【大肚溪口周邊觀光服務區設施整建計畫】

整體計畫工作計畫書

申請執行機關：彰化縣政府

審查及評分會議意見回復表

圖 6. 觀光設施平面配置圖

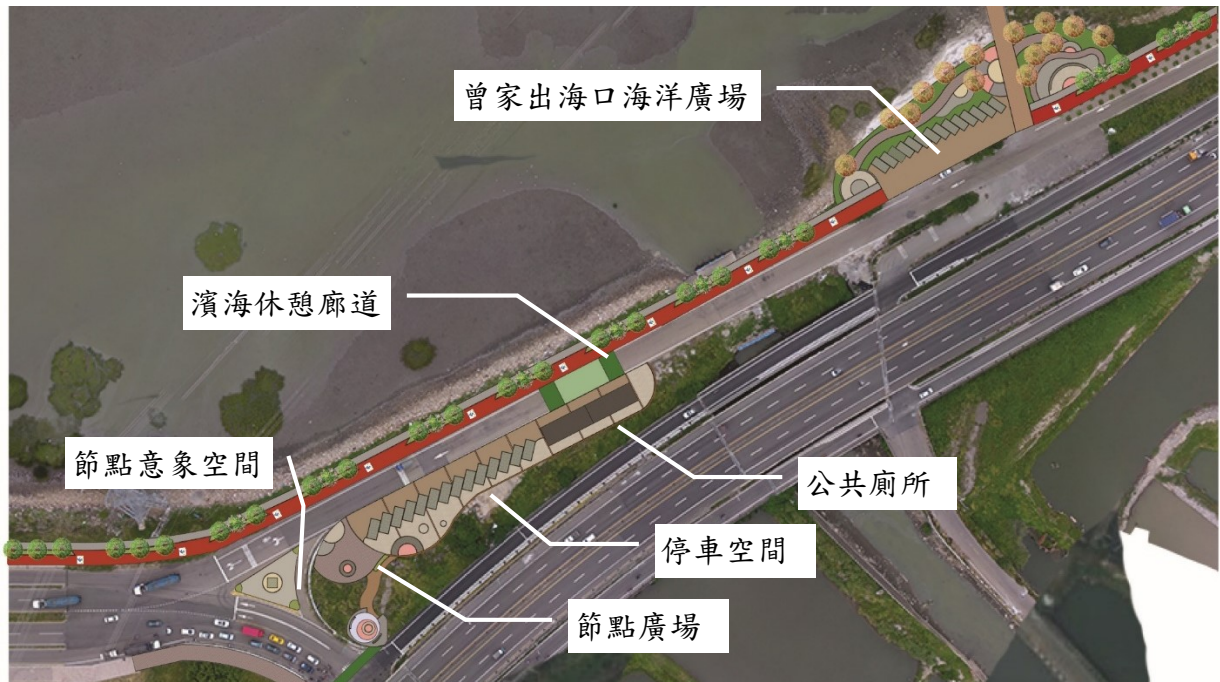
5.劉委員柏宏:	
在本案觀光服務區設施整建工程中，增加停車位的必要性，是否在自然生態教育中心設置，然後再以公共運輸接駁。建議本計畫主辦的城市暨觀光發展處做為平台，把本批(第三批)的臨海從北到南，從大肚溪口到塭仔泊地的整體整合規劃，使本區以自然生態教育中心往南、往北，融有生態復育到產業到休憩上整合之。	感謝委員建議，因招潮蟹故鄉距離自然生態教育中心約有 1.5 公里，考量接駁成本及民眾使用便利性，建議仍需留設，將採減量設施設置。

圖 7. 規劃方案配置圖（短期＋中期方案）

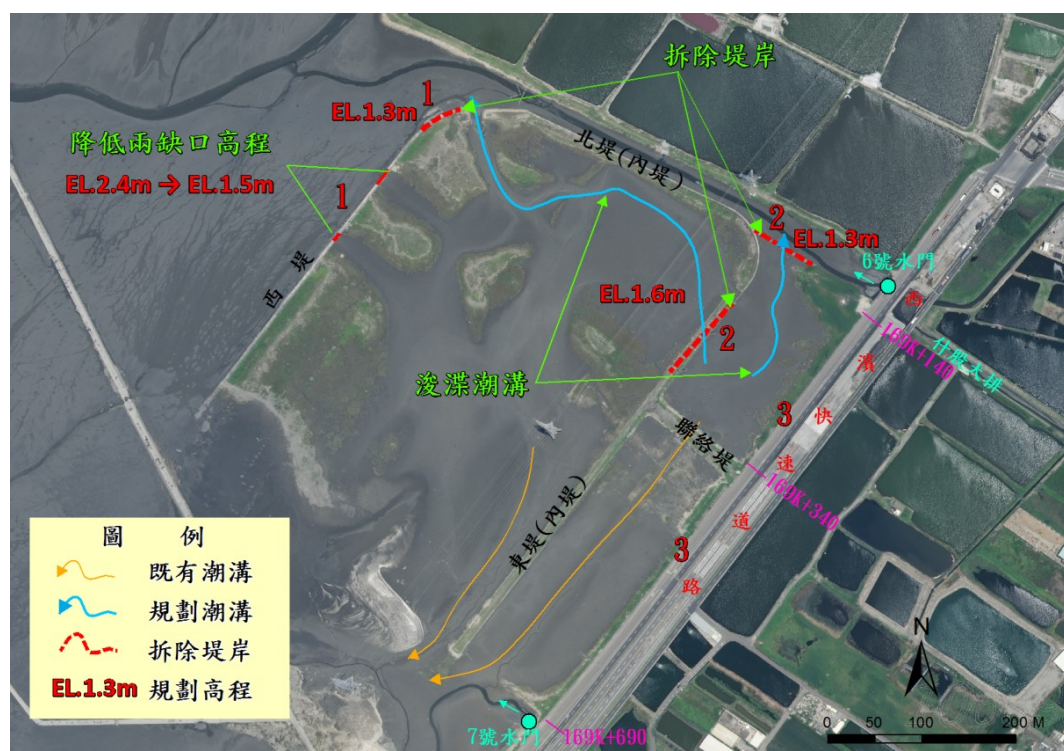
道尚符遊憩使用需求，惟鄰近濱海地區相關設施宜減量設計及易維護管理考量。	
7.行政院農業委員會林務局南投林區管理處:	
大肚溪溪口野生動物重要棲息環境及大肚溪口野生動物保護區？若是，建議調整避開或提出因應改善措施，並應符合野生動物保育法相關規定。	計畫範圍非野生動物保護區。
8.經濟部水利署:	
本計畫範圍涉國家級濕地，依規定必須徵詢內政部意見，請補充說明徵詢結果。	遵照辦理，將修正之計畫再報內政部濕地審議小組審議。
整體計畫工作計畫書第 22 項，復育區既有設施及事業改善分項案件二，招潮蟹復育區編列停車空間地坪工作項目之必要性與適宜性，請補充說明。	該停車空間係既有設施物，緊鄰道路，並無涉重要濕地範圍，已改移至第 1 份項案件辦理。
本計畫涉及中央管國家濕地、中央管海岸保護區、中央管野生動物保育區等申請使用，向中央各部會申請時間冗長耗時(至少 1~2 年以上)，與水環境計畫本(3)批次執行期限 109 年前完成提案條件不符，建請先完成濕地等相關申請使用後再提案以後批次計畫。	遵照辦理，將儘速把修正之計畫報內政部濕地審議小組審議。
今日與會多位評分委員表示濕地範圍內有許多生態物種、棲地環境保育等多項議題尚待研究、調查，如縣政府有需求，可於本(3)批次先提出生態研究、調查等委託服務案件。	已於分項案件 3 提出。
9.經濟部水利署第三河川局:	
工作計畫書第 3 頁(3)漏列大肚溪口重要濕地公告時間。	補充於整體計畫位置及範圍。
10.經濟部水利署第四河川局:	
分項計畫工作項目:大肚溪口周邊台灣招潮蟹復育區既有設施及事業改善，查該地區位在國家重要濕地保護區範圍，請說明是否完成解除管制許可，利後續依計畫時程推動。	本計畫於 106 年 12 月曾提報內政部濕地審議小組審議，並依意見修正內容，後續將修正內容續報審查。
事業海防拆除，請補充說明原有設施之用途及是否影響海堤禦潮功能及附屬防潮閘門等設施維護管理。	補充於分項案件 2 說明。

圖 8. 互花米草及雲林莞草分布位置圖

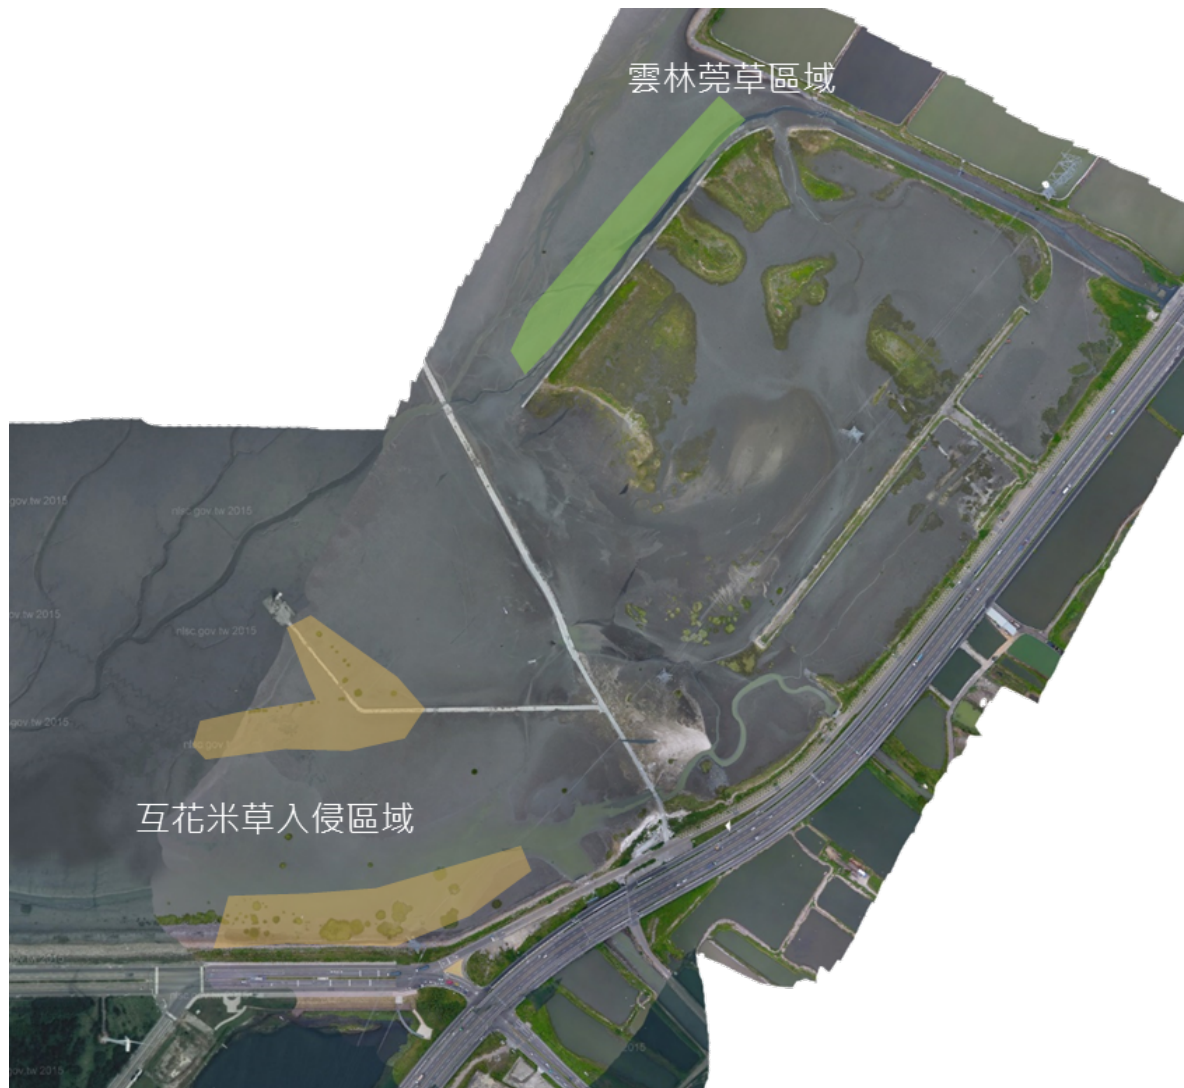
計畫書內圖 5(P.14)比例尺多一處。	已修正。
計畫書內 P.21，①休閒花架不易保養，建議取消;灌木地被型植栽，請表列本地種; ②屋外鋪面種類。	考量濱海地區遮蔭不足，修正為遮蔭設施。屋外鋪面將採易維護耐候性佳之材料施作。
計畫書內 P.22，北側及東側等混凝土拆除、裂解、清除外運的經費，請調整比例。	調整事業堤整建之經費。
計畫書內 P.23，①互花米草移除，建議有面積估算;②雲林莞草是否移植還是用其它方法，建議從二種植物的棲地需求。	按 106-107 年度大肚溪口國家及重要濕地基礎調查成果報告書，互花米草面積截至 107 年 11 月約 4815 平方公尺。
全案建議從各生物的棲地需求做考量，以達事半功倍的效果。	感謝委員意見，有關生態復育將考量生物多樣性。
濁水溪北岸亦有互花米草族群。(南岸雲林縣部分也有)	感謝委員意見，擬藉由本案作一示範計畫，再向其他地區延伸。
